Opdateret vigtig sikkerhedsmeddelelse

Philips MR-systemer med MR-elastografi (MRE)
Potentiale for unøjagtige (lavere) leverstivhedsmålinger

12. MAJ 2026

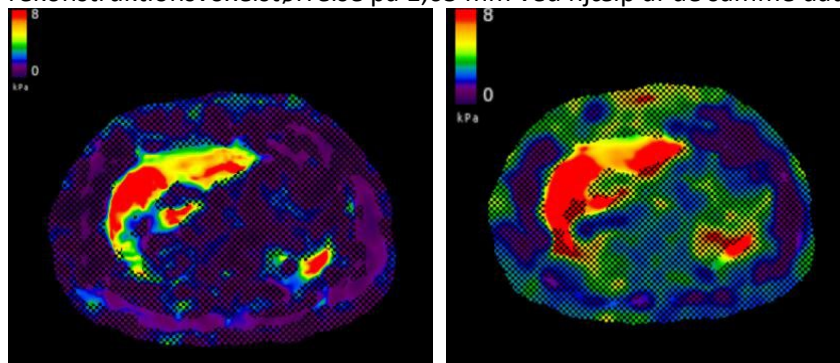
Philips er via udvikleren af MRE-software systemet, Resoundant, blevet opmærksom på et problem, der påvirker MRE-stivhedsmålinger, når der bruges et specifikt interval af billedrekonstruktionsparametre i kombination med Resoundants algoritme. Nærmere bestemt er indstillingerne for rekonstruktionsvoxelstørrelse i standard MRE-scanningsprotokollen for små, hvilket potentielt kan føre til unøjagtige leverstivhedsmålinger (lavere værdier). Se figur 1.
